東北東京間連系線に係る広域系統整備計画における 工事費増額について（報告）

2024年 5月 31日
広域系統整備委員会事務局

I. 東北東京間連系線に係る広域系統整備計画における工事費増額について

鉄塔設計に係るスクリーニング

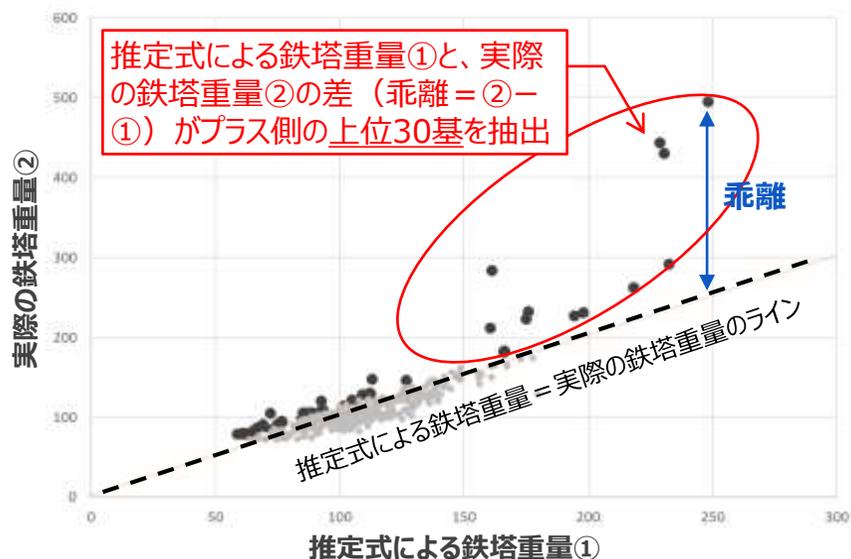
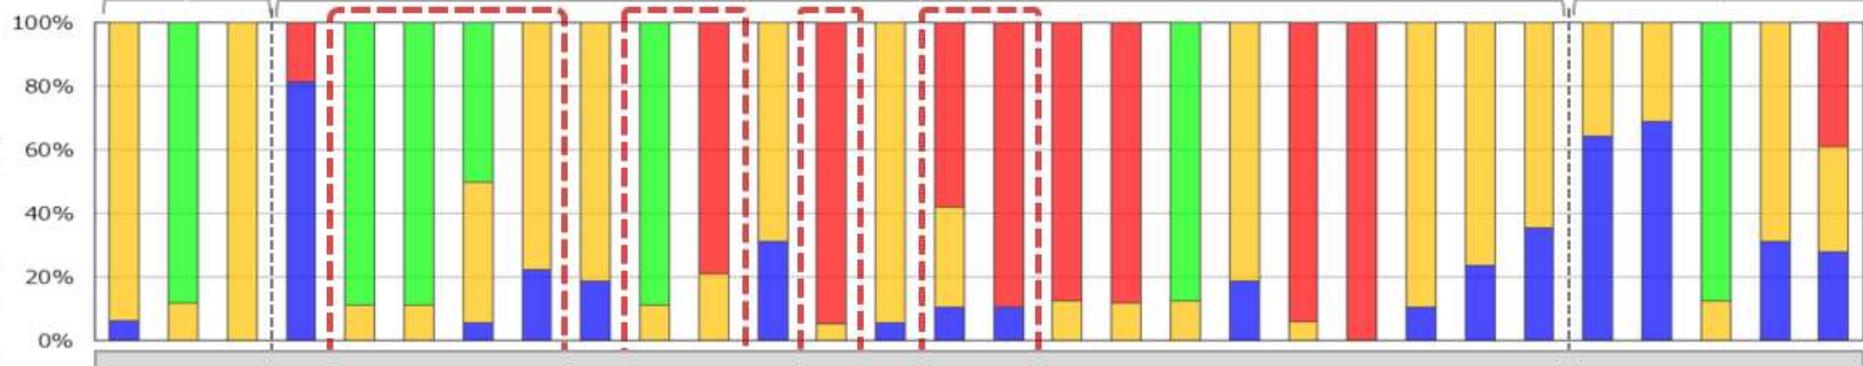
鉄塔重量と相関性の高い設計条件（鉄塔高、前後鉄塔との位置関係）をもとに重回帰分析を行い、鉄塔重量の推定式を構築。その推定式による鉄塔重量①と、実際の鉄塔重量②の差（乖離 = ② - ①）がプラス側の上位30基を抽出

設計条件の範囲が大きすぎると、型集約によるメリットよりデメリットの方が上回ることが懸念されるため、**各鉄塔型の包含鉄塔で「設計条件（a.鉄塔高、b.鉄塔間の距離）の範囲（最大と最小の差）」が大きい上位3型を抽出**

スクリーニングにより抽出した鉄塔の重量増加要因

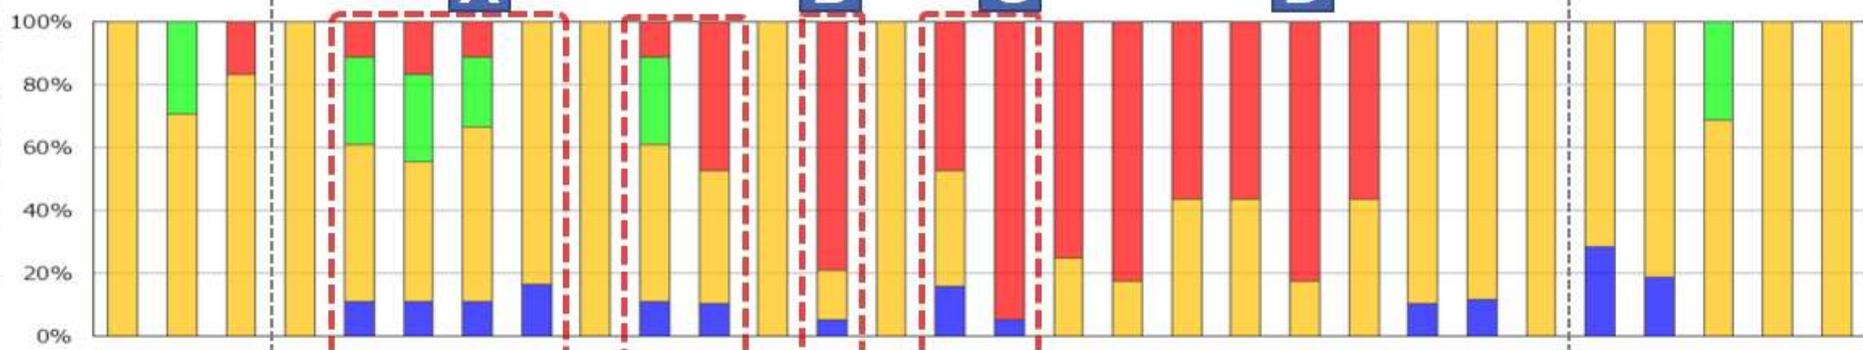
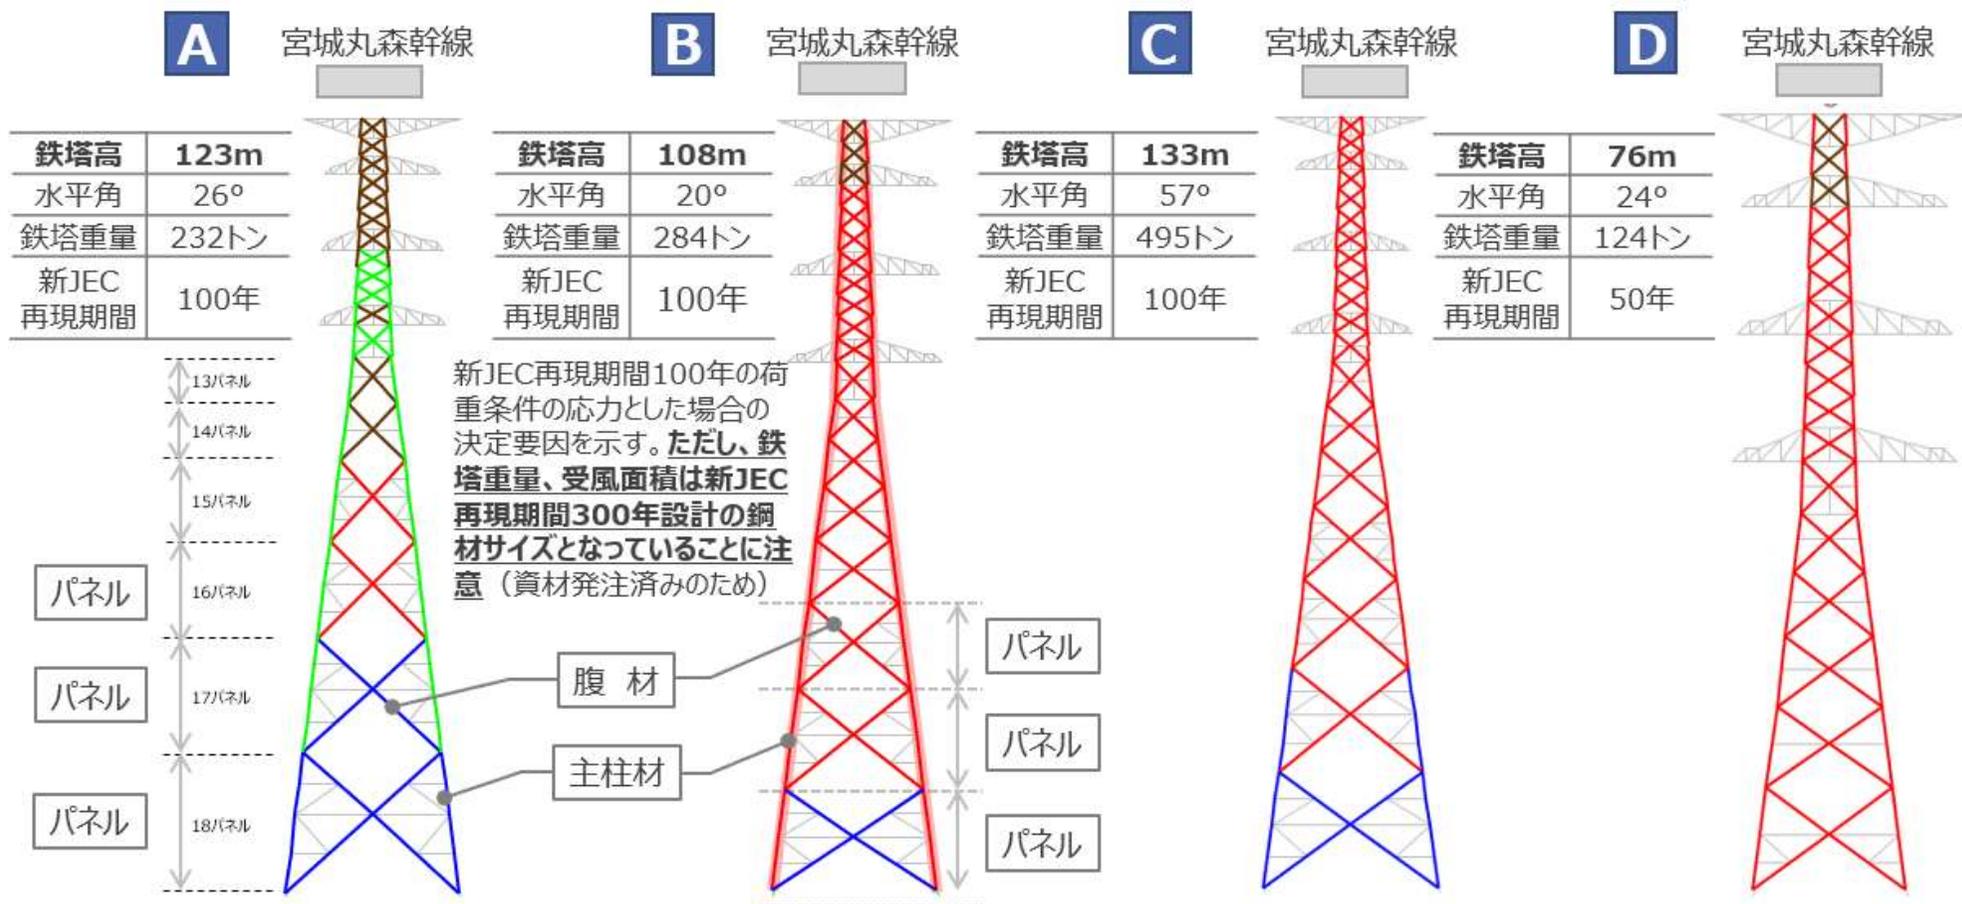
- 鉄塔設計に係るスクリーニングで抽出した鉄塔（30基）について、特に構造上重要な鋼材（支柱材、腹材）サイズの決定要因となった荷重条件（電技、補強_旧JEC等、新JEC）を確認した結果、**新JEC（耐風、耐雪、耐震）以外の荷重条件（電技、補強_旧JEC等）により鋼材サイズが決定されているものが多数あることを確認した。**そのため、東北NWに対して、**新JEC以外の荷重条件で鋼材サイズが決定されている事実を踏まえ、鉄塔重量増となった理由の確認を行う。**

- 鉄塔設計に係るスクリーニングで抽出した鉄塔（30基）について、特に構造上重要な鋼材（支柱材、腹材）サイズの決定要因となった荷重条件（電技、補強_旧JEC等、新JEC）を確認した結果、その一例を以下に図示する。

全数スクリーニングによる抽出方法（イメージ）

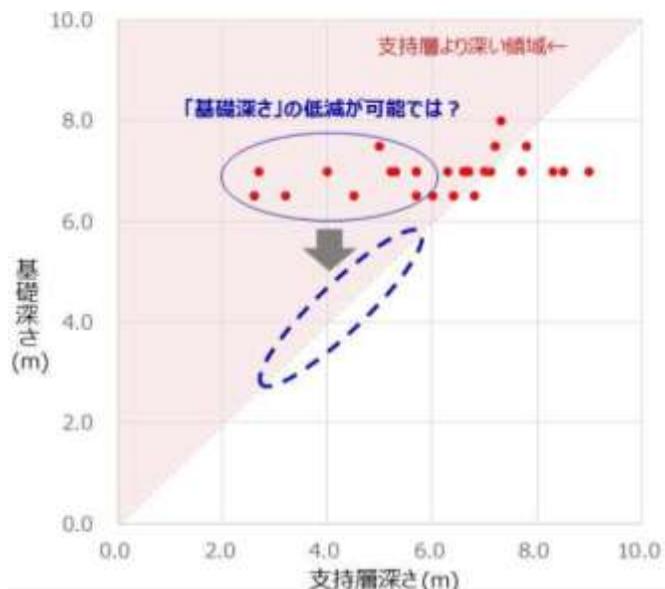
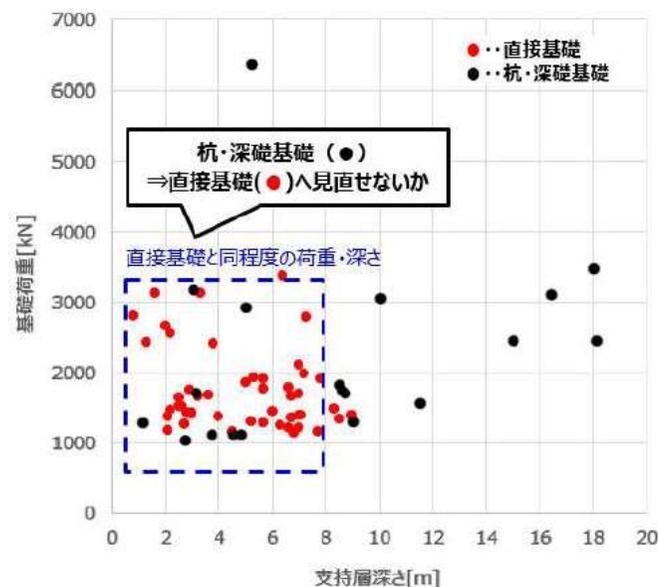
評価（コスト低減）の視点	対象基礎種別		具体的な評価方法
	直接基礎 (逆T字、マット)	杭・深礎基礎	
<ul style="list-style-type: none"> 直接基礎（逆T字、マット）の基礎深さを低減できないか 	●		(a) 支持層深さに対して基礎深さが過大なもの
<ul style="list-style-type: none"> 杭・深礎基礎を安価な直接基礎（逆T字、マット）に変更できないか 		●	(b) 直接基礎と同程度の基礎深さ、荷重、傾斜角にもかかわらず、杭・深礎基礎を適用しているもの

(参考) 塔内仮設計画の乖離理由とコスト低減策の例示

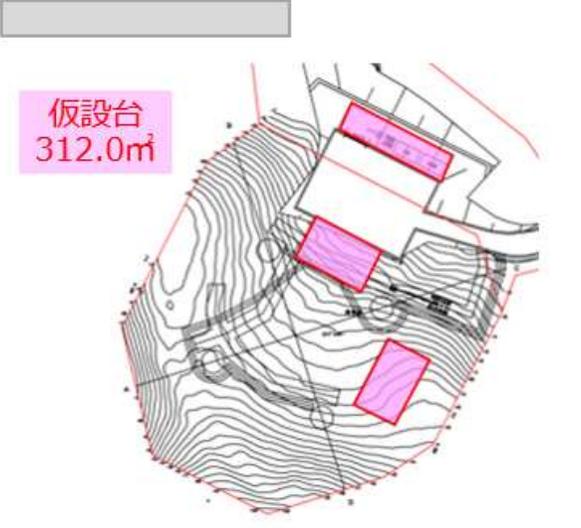
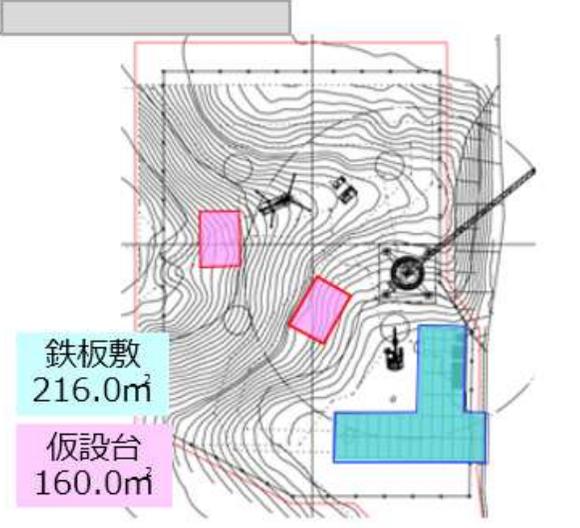
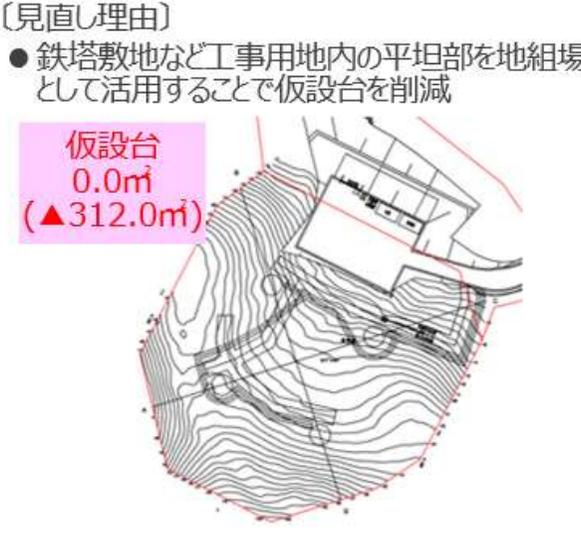
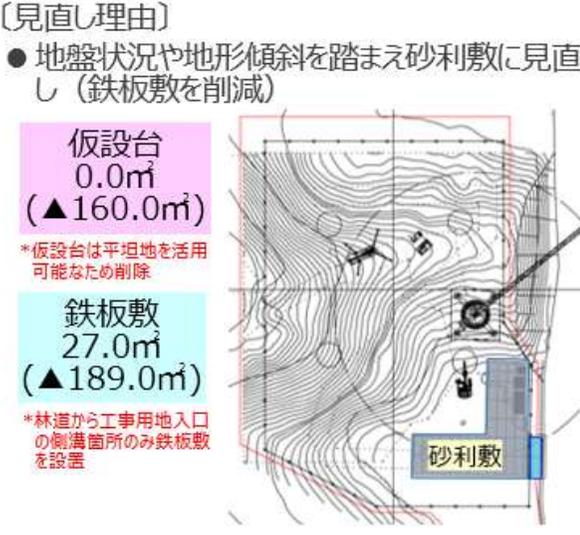
乖離理由	(a) 鉄塔敷地が急傾斜のため、仮設台を追加設置 (機材配置場、ヘリ受場)	(b) 大型重機(杭打ち機)搬入のため、重機自走路に鉄板敷を追加設置	(c) 工事用地への車両搬入のため、鉄板敷を追加設置(駐車所・転回所)
現計画			
コスト低減案	<p>〔見直し理由〕</p> <ul style="list-style-type: none"> ● 鉄塔敷地など工事用地内の平坦部を地組場として活用することで仮設台を削減 	<p>〔見直し理由〕</p> <ul style="list-style-type: none"> ● 重機(杭打ち機)の搬入・作業に支障のない範囲で削減 	<p>〔見直し理由〕</p> <ul style="list-style-type: none"> ● 地盤状況や地形傾斜を踏まえ砂利敷に見直し (鉄板敷を削減)

コスト低減策	対象	コスト低減策の適用可否（東北NW）		
		適用可否	適用可否の説明	コスト低減額
塔内仮設計画の見直し	スクリーニングにより抽出した塔内仮設計画の見直し 対象：抽出した30基のうち9基	可能	鉄板台と仮設台の縮小化	▲0.1
	スクリーニングにより抽出した塔内仮設計画以外の見直し 対象：残り338基	<確認中>		<確認中>
合計額				▲0.1

■ 延線作業時の連絡体制イメージ

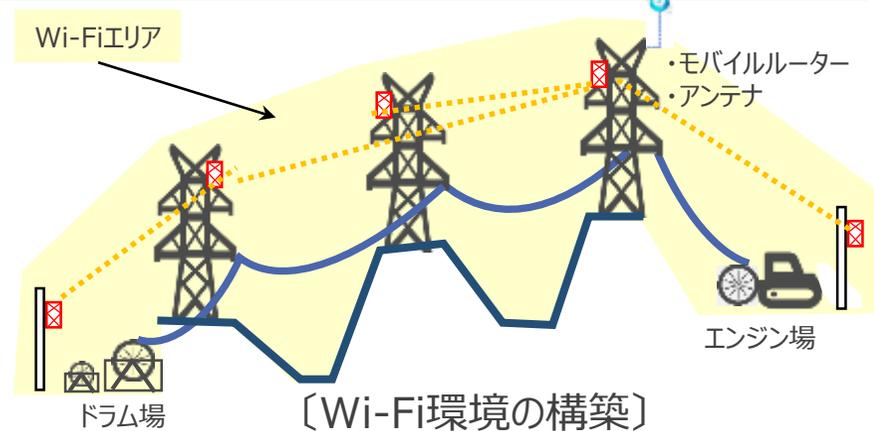
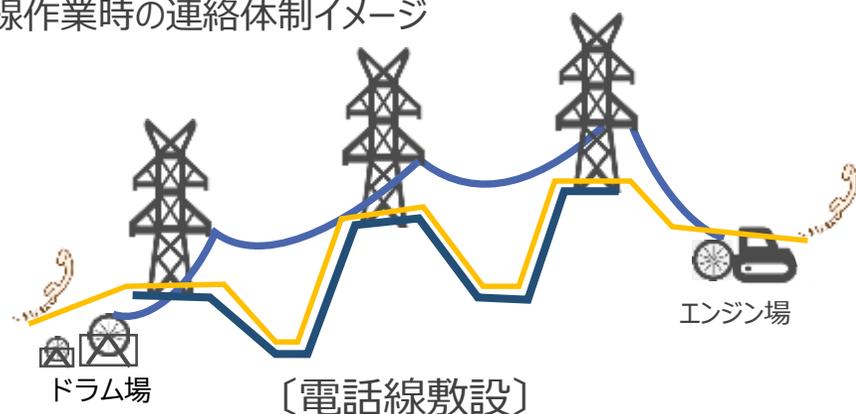
- 送電線の延線作業において、エンジン場、ドラム場及び各鉄塔の作業員間で連絡をと取り合いながら各鉄塔に電線を送り出していく必要がある。**従来は有線電話や無線機を使用していたが、急峻な山間地では有線電話敷設時の作業員滑落、獣害による断線リスクが懸念され、かつ重労働であるとともに、無線機も電波遮蔽で完全に利用できないことから、現場にWi-fi環境を構築して無線による連絡方法に見直した**ものであり、他一送においても現場状況に応じて採用されている。
- **コスト低減案として、他一送で適用しているIP無線及び安価な広域Wi-Fiシステムを東北NWで適用できないかを検討する。**

- 東北NWからは、Wi-Fi構築は全ての延線において適用するとの報告であったが、あらためて延線区間に別々に**各方式の適用について再精査した結果**、短距離区間は断線時の復旧が容易なため従来方式（有線）、携帯キャリア電波強度が十分な区間はIP無線機を適用することで、**▲2.1億円のコスト低減が可能な見通し**。

(B)-1 【送電】主要工事の調達プロセス
 予報発注先の選定プロセスの確認

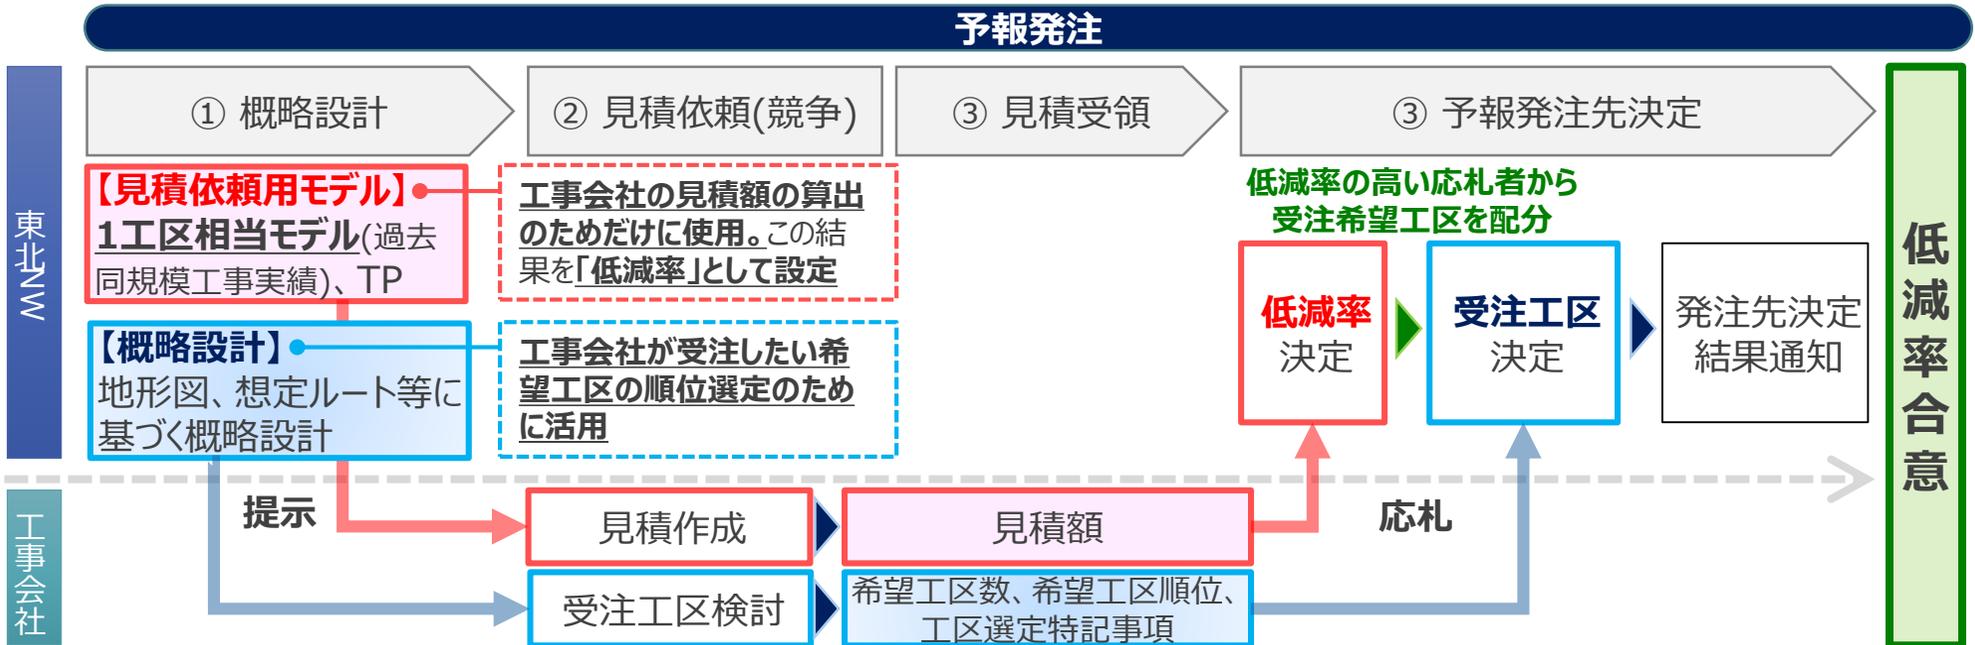
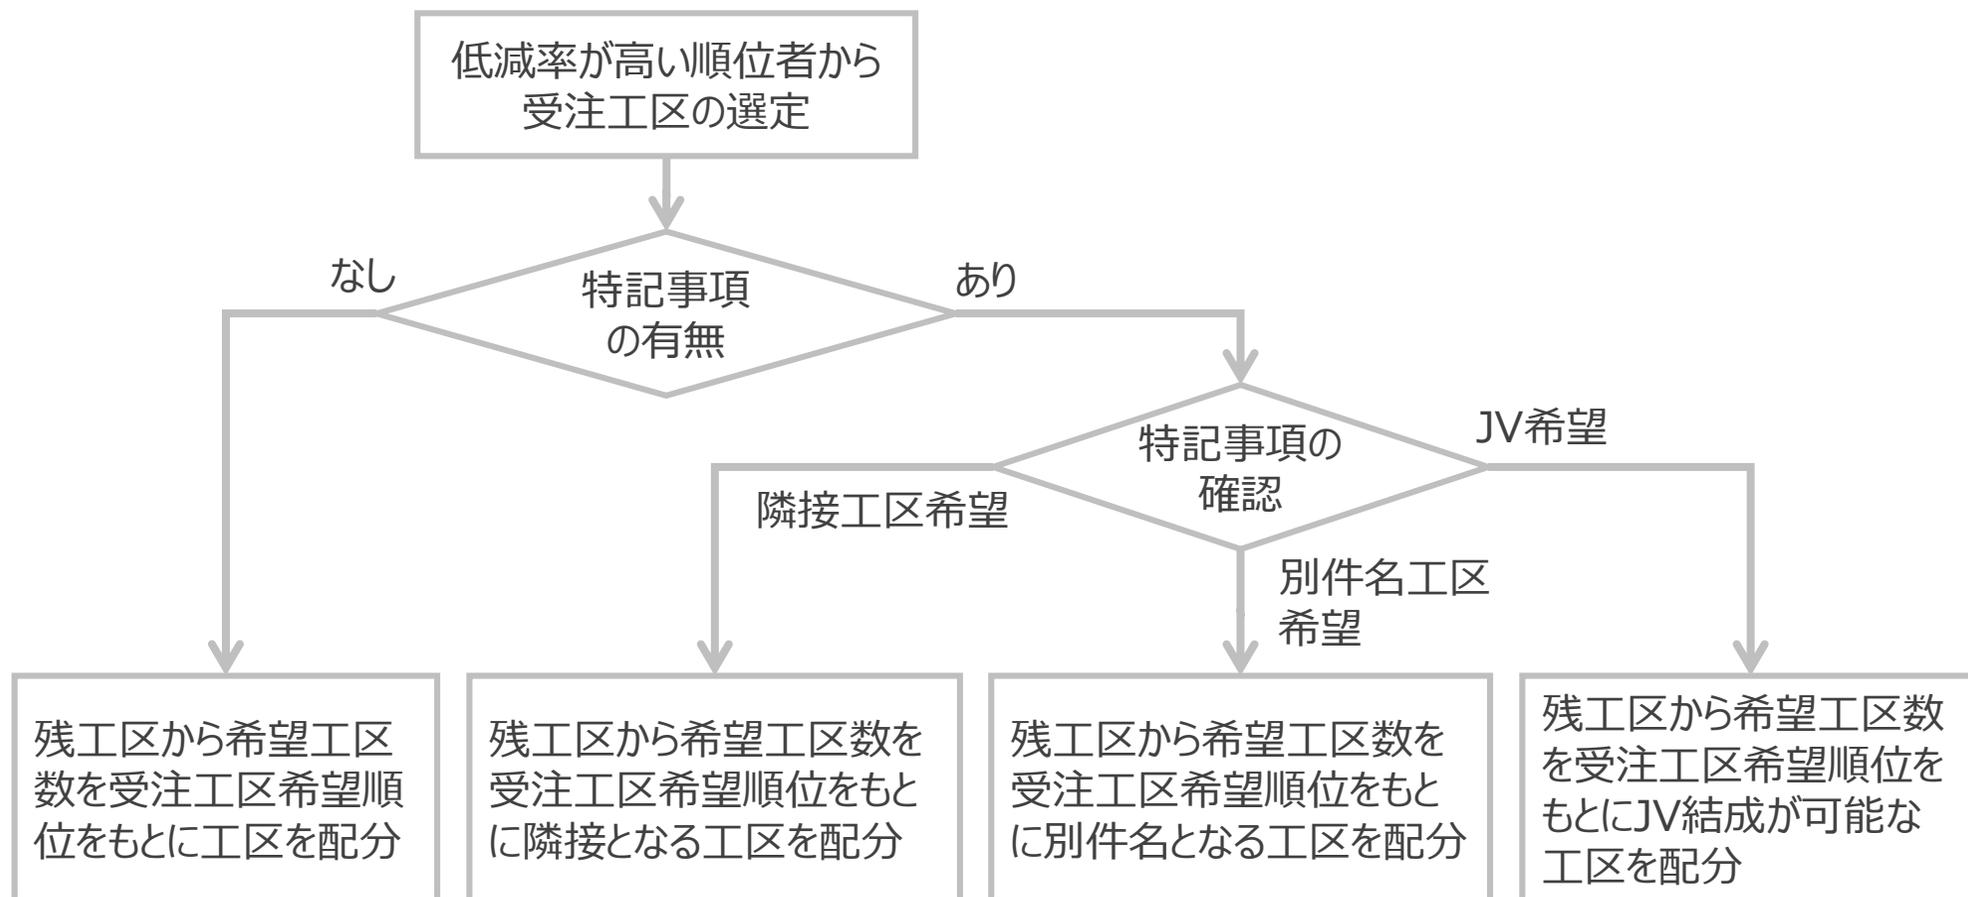
- 送電工事では、概略設計の工程において、**工事内容設計・工事費算定のための「概略設計」と予報発注の受注工区選定の優先順位と低減率を決める「見積依頼用モデル」**が作成されていた。
- **概略設計は、地形図をもとに実際の想定ルートなどをもとに設計**され、予報発注において工事会社が受注したい**希望工区の順位選定のために活用**されていた。
- 一方、**見積依頼用モデルは、過去同規模工事実績をもとに全工区ではなく1工区相当のモデル設定したもの**で実施され、**工区選定の優先順位と低減率を決定**する。
- **応札者に対して全工区に対する受注希望順位の提出を条件**とすることで**入札不調を回避**することを**最優先**とし、**全工区の見積りを提出させることは応札者の負担となるため実施していなかった**。

- 受注工区は、「低減率が高い順位者」から、「希望工区数」かつ「受注工区希望順位」をもとに配分。
隣接工区、別件名工区（分散）、JVの希望など「工区選定に関する特記事項」がある場合には、それらも考慮して配分される。
